Kartläggning av tillgängligheten på Högskolan Åland Södra

Via projektet "Ett Åland för alla" utförs kartläggningar av tillgängligheten på allmänna platser.

Trappor

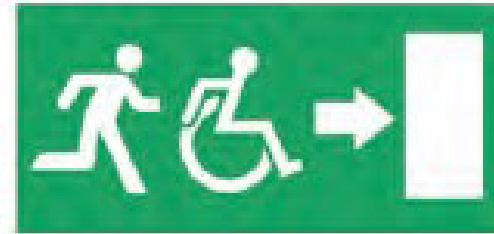
Trappnos, vilken är en utskjutande del på trappstegets yttersta trappsteg, bör inte finnas eftersom sådan kan utgöra snubbelrisk.

Varje trappsteg bör kontrastmarkeras.

Ledstänger bör vara greppvänliga och finnas tillhands på två olika höjder.

Ledstänger bör börja och sluta 30 cm före och efter trappans slut och vara utformade så att det inte är möjligt att fastna med plagg, väskor eller liknande.

Tornet

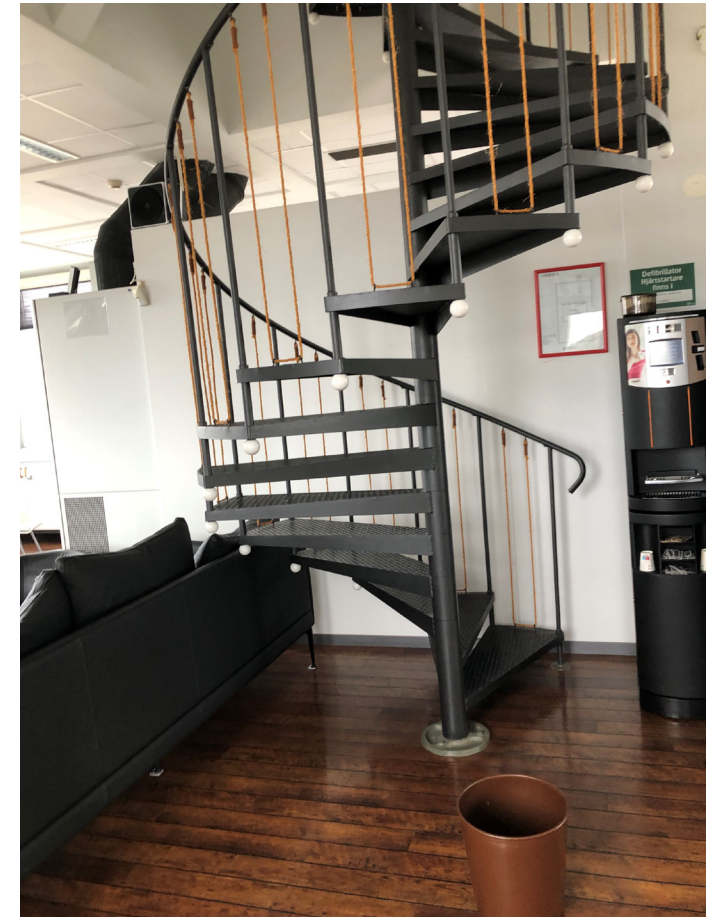
Det finns en hög tröskel som behöver avfasas.

Trappstegen upp till tornet behöver kontrastmarkeras, det ska även finnas ledstänger på vänster sida. Det bör finnas två ledstänger i olika höjder.

Lösa föremål bör alltid fästas, detta gäller den rangliga klädhängaren.

Det bör finnas hinder under trappan för att undvika kollisionsrisken och att personer kan komma under trappan.

Flyttbara föremål som hindrar i gångstråket bör flyttas på som soptunnan på höger bild.
